Oggetto: Trasmissione integrazioni ai procedimenti ID 123/ 684-685-686.

>Hydrochem Italia S.r.l. (ex Tessengerlo Italia Srl) di Pieve Vergonte
>- Richiesta integrazioni procedimenti ID 123/684-685-686 .

La presente comunicazione fa riferimento al Decreto del Ministro prot. 0000221 del 12/12/2012 di Autorizzazione Integrata Ambientale per l'esercizio dell'impianto della Società HydroChem Italia S.r.l. sito nel Comune di Pieve Vergonte (VB), ed in particolare alla richiesta di integrazioni avanzata dal Ministero dell'Ambiente e della Tutela del Territorio e del Mare – Direzione Generale Valutazioni Ambientali, vs. prot. DVA-2014-0005230 del 27/02/2014, in riferimento al PROT. CIPPC-00_2014-0000445 del 24/02/2014 della Commissione IPPC.

ID 123/684 Adempimento Art. 1, comma 7 del decreto AIA "Piano di miglioramento delle emissioni in acqua" - U. prot DVA-2014-00001060 del 16/01/2014:

Grafico 1 – Andamento mercurio nel sistema di trattamento CLSO – 2° semestre 2013.

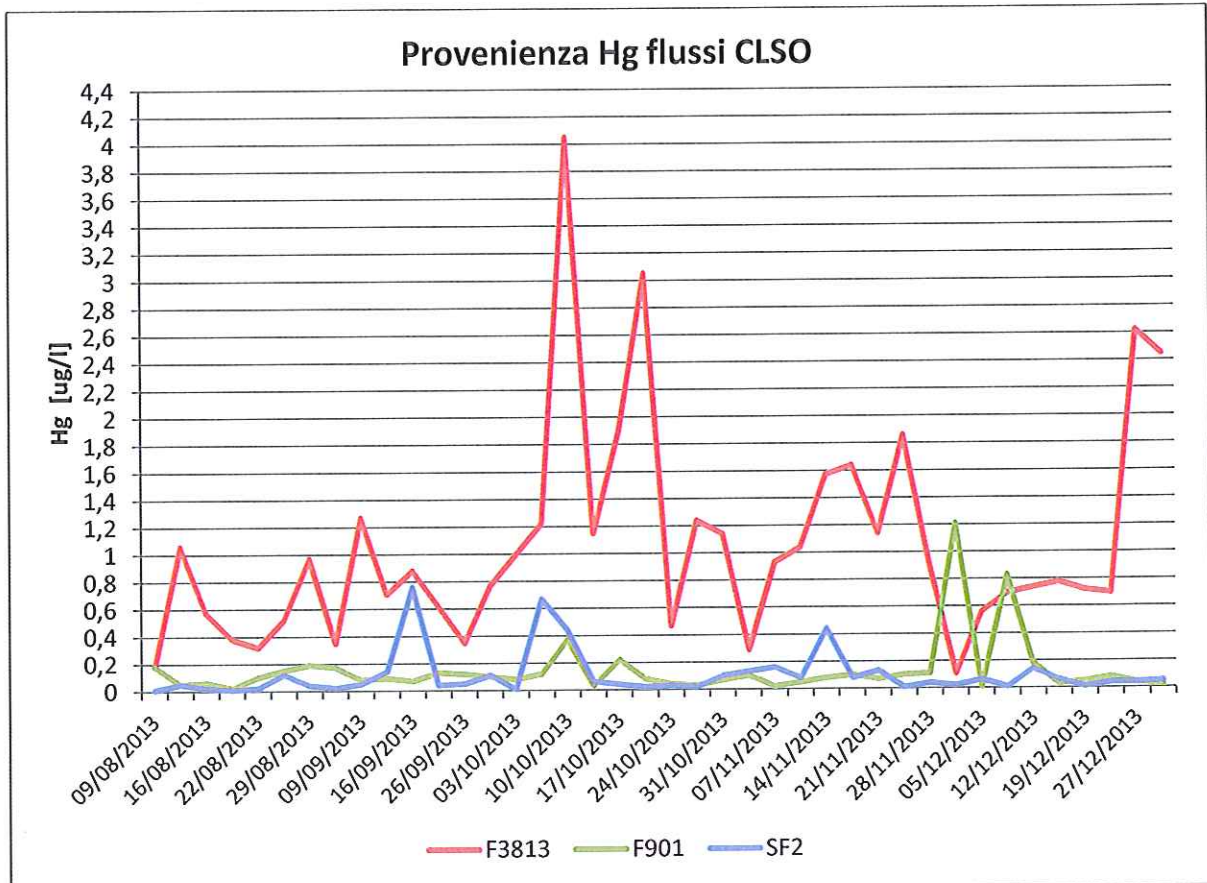
1. Fornire informazioni circa la provenienza del mercurio e dei solventi organici alogenati presenti nei singoli scarichi idrici di stabilimento, considerato che la prescrizione n. 5, del par. 8.6, del PIC riporta: "...Nel Piano, il Gestore deve verificare la provenienza di mercurio e solventi organici alogenati."

La provenienza del mercurio nelle acque di scarico, qualora esistente, è da imputarsi allo scarico dell'impianto elettrolisi, reparto Clorosoda, che necessariamente deve avvenire. Tali scarichi dalle apparecchiature vengono sempre destinati a trattamento e, nello specifico, la rimozione del mercurio avviene mediante resine chelanti impregnate di zolfo.

Si riporta di seguito un riepilogo dei risultati delle analisi di monitoraggio interne, atte a verificare la provenienza di mercurio nel reparto clorosoda. La serie di analisi seguono i punti di scarico dalle apparecchiature di impianto, le guardie idrauliche presenti e le vasche di raccolta delle aree cordolate di impianto e di stoccaggio. Tutte questi streams sono inviati al sistema di trattamento e generano il reflu idrico da trattare.

Dall'analisi dei flussi si può verificare che la provenienza del mercurio è quindi riconducibile a:

- Spurgo salamoia;
- Vasche di raccolta (VA3 e VA4);
- Guardia idraulica linea idrogeno;
- Condense da linea aspirazione cloro secondaria;
- Altre voci minori.

TITOLO:
PLANIMETRIA GENERALE DI
della rete fognaria
e dei punti di emissione
B21 rev. 2014

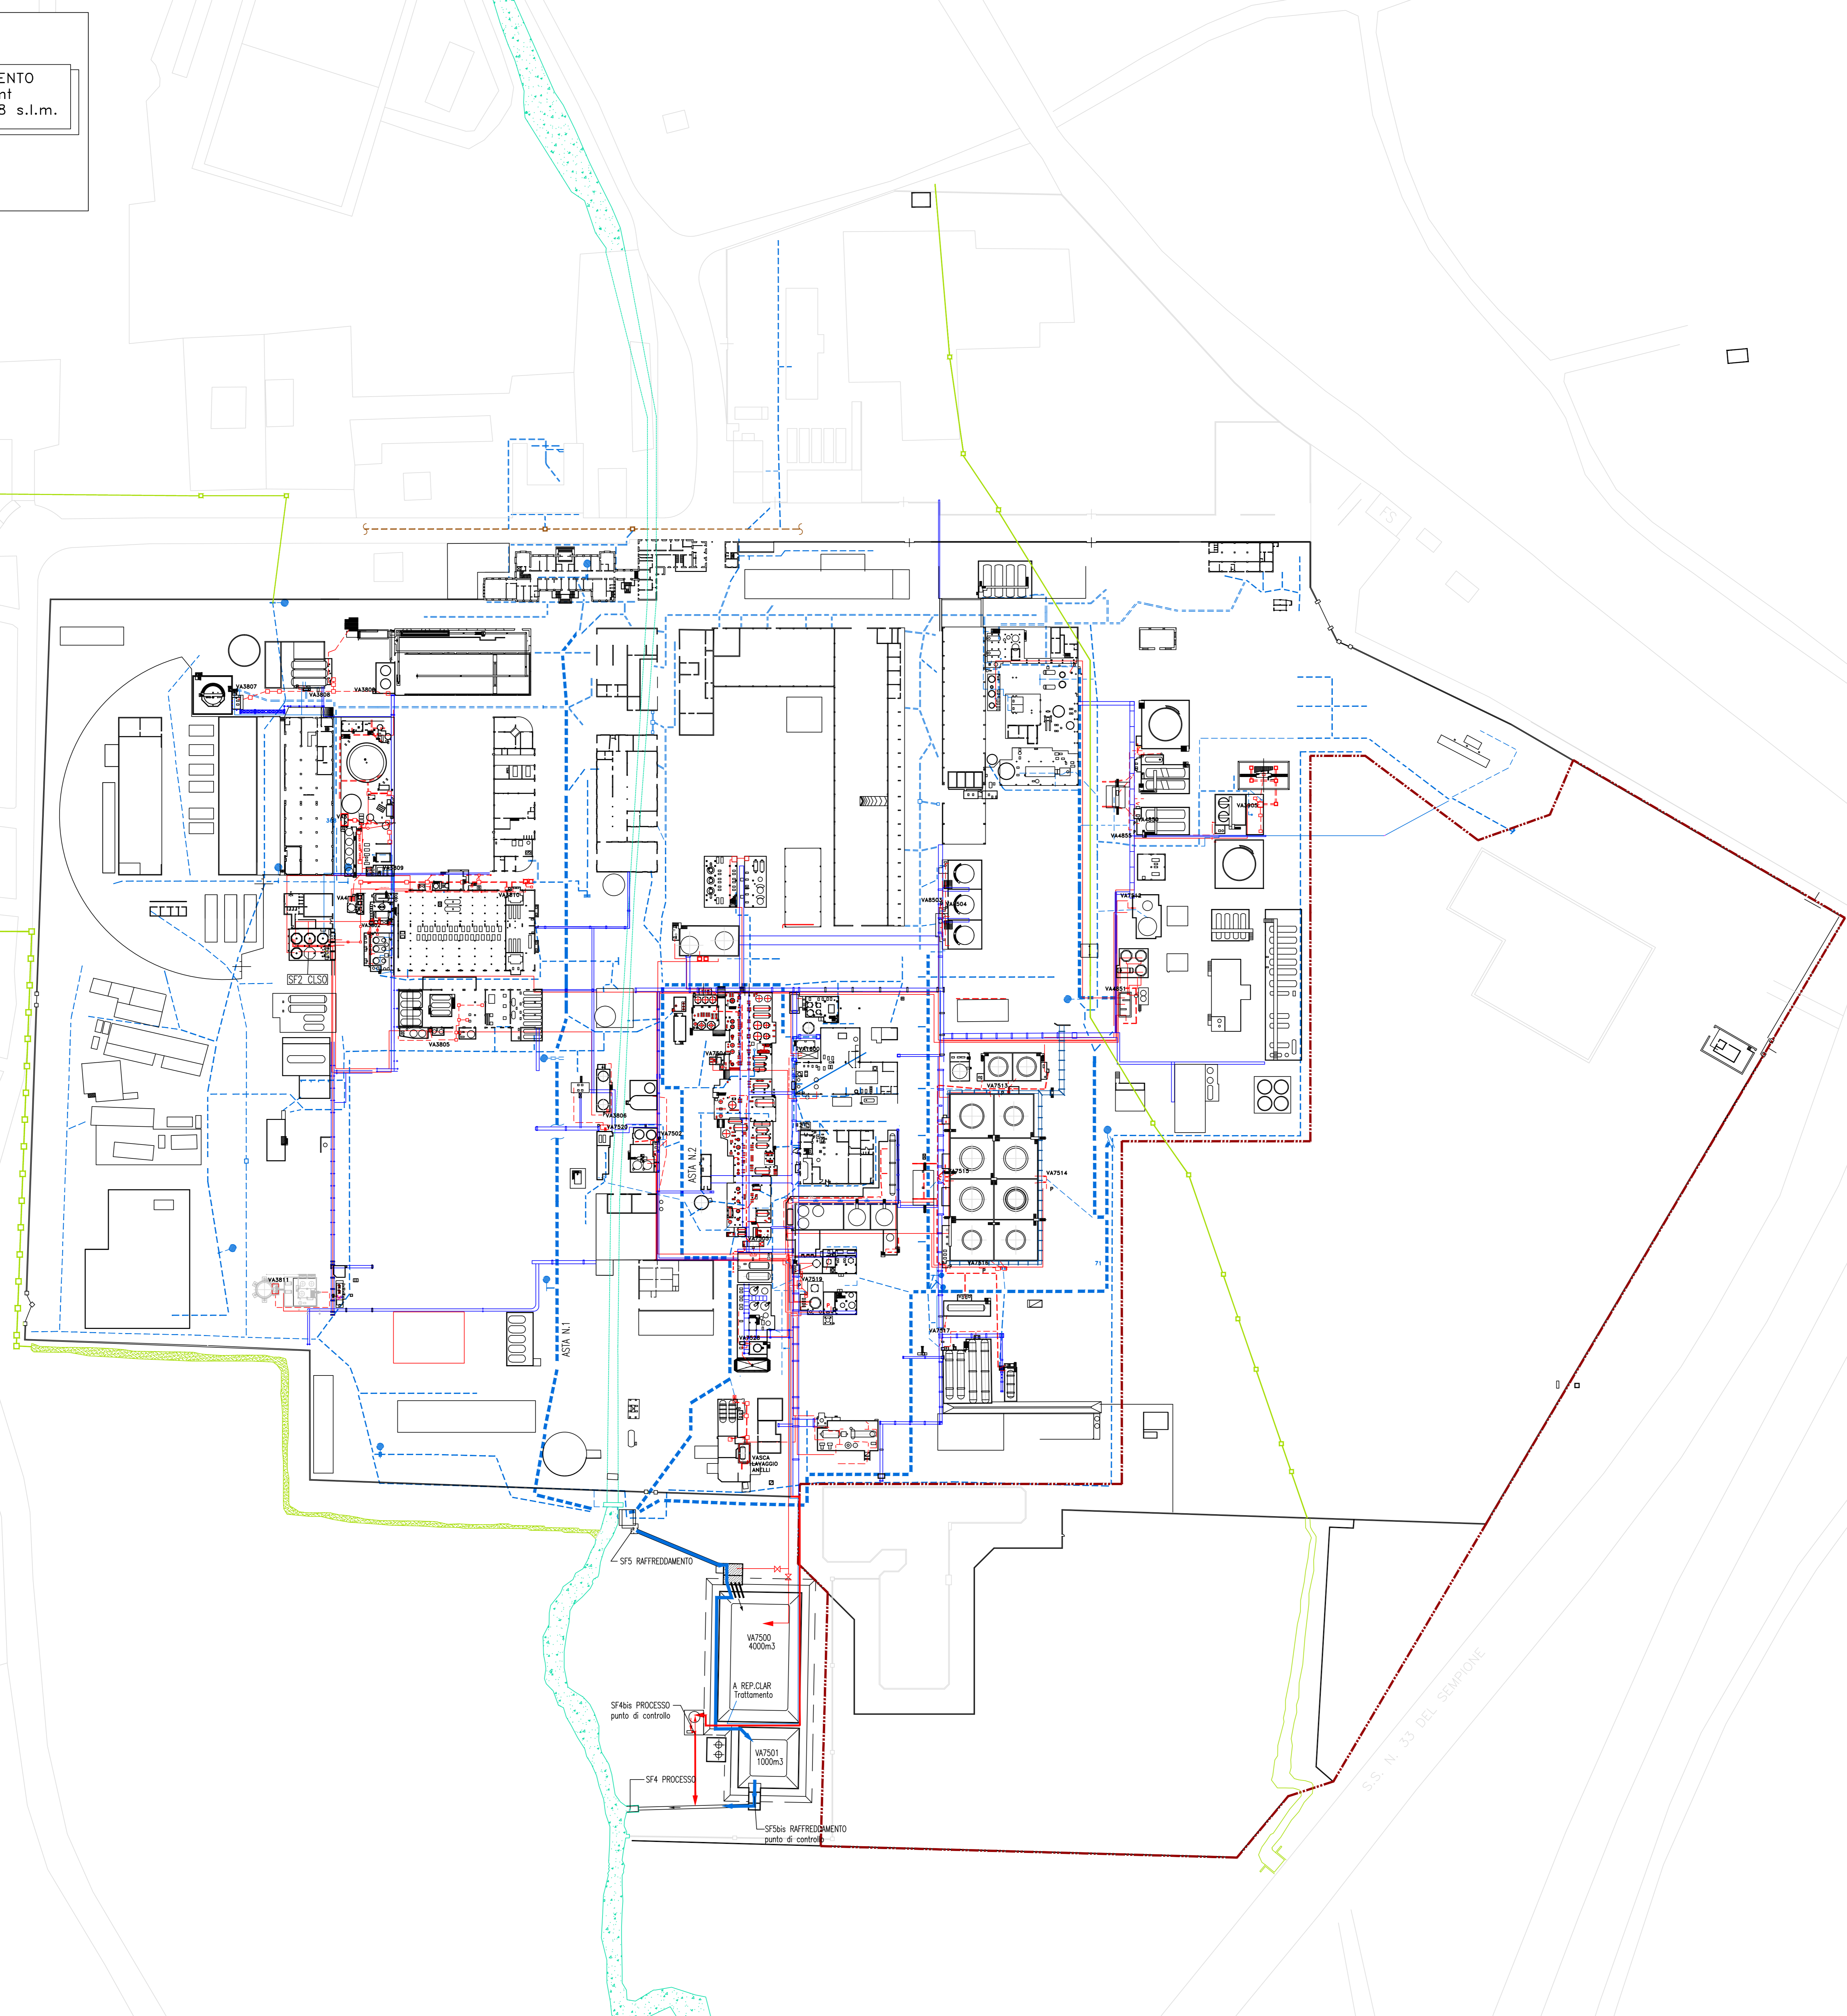
2. Considerata l'ampia articolazione degli interventi, in corso e da realizzare entro il triennio prescritto, si chiede di evidenziare, per ognuno degli interventi previsti e nella totalità di attuazione del Piano di miglioramento delle emissioni in acqua, i benefici ambientali attesi, con riferimento in particolare alla riduzione degli inquinanti presenti negli scarichi idrici.

5.c Modifica dello scarico di processo con installazione di un nuovo serbatoio per omogeneizzare acque di processo, al posto della VA7501 (1000m3). Individuare in planimetria il nuovo punto di controllo modificato. Interferenza con SIN e POB	SD	Attività 1-2-3-4-6	Acque superficiali

5.c Invio delle acque di raffreddamento e meteoriche in vasca da 1000 m3 per omogeneizzazione e successivo scarico. Individuare su planimetria il punto di controllo modificato. Interferenza con SIN e POB	SD	Attività 1-2-3-4-6	Acque superficiali Consumo energetico

- la Planimetria B21 rev. 2014 (*Allegato 3*) nella quale viene presentato l'assetto degli scarichi idrici finali;
- la Planimetria di dettaglio (*Allegato 4*) nella quale vengono riportati gli stati ante- e post-interventi proposti, sia per lo scarico delle acque di processo, sia per lo scarico delle acque di raffreddamento.

Si noti che il nuovo assetto emissivo idrico mantiene i codici preesistenti sui punti di recapito delle acque reflue nel rio Marmazza, mentre sono stati individuati due nuovi punti di controllo indipendenti a monte del punto finale, per le verifiche periodiche, sia interne che da parte degli Enti preposti.
